**Forum mondial de l'harmonisation des Règlements
concernant les véhicules**

127^e session

**Règlement ONU n° 118 (Résistance au feu
des matériaux utilisés à l'intérieur du véhicule)****Proposition de complément 1 à la série 01
d'amendements au Règlement ONU n° 118
(Résistance au feu des matériaux utilisés
à l'intérieur du véhicule)****Communication de l'expert de l'European Association
of Automotive Suppliers***

Ajouter un nouveau paragraphe 4.4.3.1, libellé comme suit :

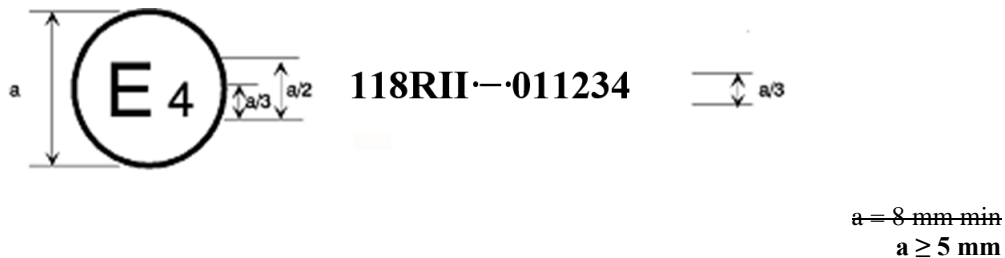
« **4.4.3.1** Si l'élément est conforme à un type homologué en application d'un ou plusieurs autres Règlements annexés à l'Accord dans le pays qui a accordé l'homologation en application du présent Règlement, il n'est pas nécessaire de répéter le symbole prescrit au paragraphe 4.4.1 ; en pareil cas, les numéros de Règlement et d'homologation ainsi que les symboles additionnels de tous les Règlements pour lesquels l'homologation a été accordée dans le pays qui a accordé l'homologation en application du présent Règlement doivent être inscrits les uns au-dessous des autres à droite du symbole prescrit au paragraphe 4.4.1. ».

« Exemple 2

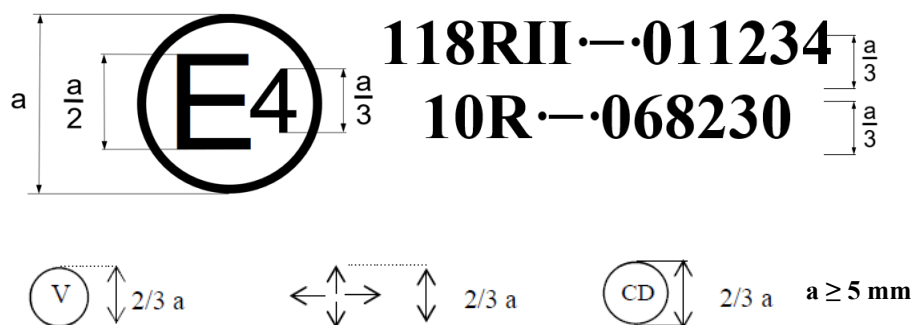
Exemple 2, lire :

La marque d'homologation ci-dessus, apposée sur un élément, indique que le type concerné a été homologué aux Pays-Bas (E4) en application de la deuxième partie du Règlement ONU n° 118, sous le numéro d'homologation 011234. Les deux premiers chiffres (01) de ce dernier indiquent que l'homologation a été accordée conformément aux prescriptions de la série 01 d'amendements au Règlement ONU n° 118.

4. La proposition précise également les dimensions (manquantes) du symbole, comme dans le cas de l'actuel exemple 2, en ajoutant **2/3a** à sa droite.
